Keuringsverslag van een elektrische laagspanning- en zeer lage spanningsinstallatie

Datum keuring: 28/01/2025

Straatnaam Guldendellestraat
Huisnummer 33
Busnummer
Postcode 3070
Gemeente KORTENBERG
Land België

Controlebezoek van een oude huishoudelijke elektrische installatie van een wooneenheid bij verkoop op vraag van de verkoper volgens (KB 08/09/2019) - AREI Boek 1- 8.4.2. en 8.2.1. en 4.2.4.3.

Afbeelding schakel- en verdeelbord:

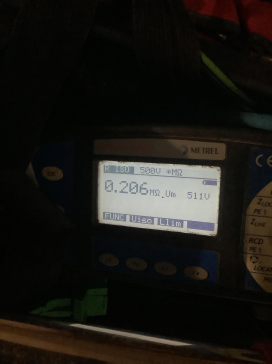
- I1.01 Eéndraadschema van de installatie is te voorzien en/of te vervolledigen. (Boek 1 Afdeling 2.12 - 2.13 en 3.1.2 en 9.1.2)
- I1.02 Situatieschema van de installatie is te voorzien en/of te vervolledigen. (Boek 1 Afdeling 2.12 - 2.13 en 3.1.2 en 9.1.2)

- I2.01 De waarde van de isolatieweerstand van één of meerdere stroombanen is kleiner dan 0,5M ohm (Boek 1 Onderafdeling 6.4.5.1.)
- I2.02 De continuïteit van equipotentiaal en/of beschermingsgeleiders zijn niet gewaarborgd. (Boek 1 Onderafdeling 5.3.5.3.G. en 5.4.3.5)

- I3.08 Een demonteerbaar aansluitstuk (aardingsonderbreker) dient aangebracht te worden in de aardgeleider teneinde de meting van de aardweerstand mogelijk te maken. (Boek 1 Onderafdeling 5.4.3.5.)

- I3.09 Een demonteerbaar aansluitstuk (aardingsonderbreker) moet steeds gemakkelijk bereikbaar zijn. (Boek 1 Onderafdeling 5.1.5.1. en 5.4.3.5.)
- I5.02 De aanduiding van de stroomkringen en/of apparatuur, aansluitklemmen, enz dient aangebracht of vervolledigd te worden. (Boek 1 Onderafdeling 3.1.3.1. en 3.1.3.3.A. en 5.1.6.1)

- I5.10 Niet gebruikte invoeringen van het verdeelbord zijn niet correct of onvoldoende afgedicht. (Boek 1 Afdeling 5.1.4. en 4.2.2.3.)
- I5.13 De nominale spanning dient duidelijk vermeld te worden op een oordeelkundig gekozen plaats. (Boek 1 Onderafdeling 3.1.3.3.)

- I5.14 Een alpolige scheidingsschakelaar is te voorzien om bord volledig spanningsloos te kunnen zetten. (Boek 1 Onderafdeling 5.3.5.1.B. en nota)
- I6.04 Een afzonderlijke differentieelstroombeschermingsinrichting met een gevoeligheid van 30mA is te plaatsen voor installaties van badkamer, wasmachine, vaatwas, droogkast en/of gelijkaardige toestellen. Deze dient ondergeschikt te zijn aan de hoofddifferentieelstroombeschermingsinrichting (Boek 1 Onderafdeling 7.1.4.1. en 4.2.4.3.)

- I6.09 (Installaties voor 1/10/1981) Er is geen bescherming door een differentieelstroombeschermingsinrichting met een gevoeligheid van max 30mA voorzien voor contactdozen zonder aardpen. (boek 1 afdeling 8.2.1 punt 6)

I7.02 De smeltzekeringhouders of houders van kleine vermogensschakelaars met pennen met een sectie kleiner dan 10mm² dienen voorzien te worden van kalibreerelementen. (Boek 1 Onderafdeling 5.3.5.5.A.)

I7.07 Smeltzekeringen en vermogensschakelaars ter bescherming van éénzelfde stroombaan moeten dezelfde nominale stroomsterkte hebben. (Boek 1 Onderafdeling 4.4.1.5.)

I8.13 Kabels van het type VTLmb, LMVVR, COAX, VVT zijn verboden en dienen vervangen te worden door een type conform Boek 1 Onderafdeling 5.2.1.2.

I9.06 Niet alle contactdozen op LS zijn kinderveilig en/of voorzien van een beschermingscontact (NBN C61-112). (Boek 1 Onderafdeling 1.4.2.3. en 5.3.5.2.)

I9.13 Toestellen zonder bodem moeten bevestigd worden op aangepaste montageplaten. (Boek 1 Afdeling 5.1.4. en 5.3.5.2. en 5.3.5.4.)
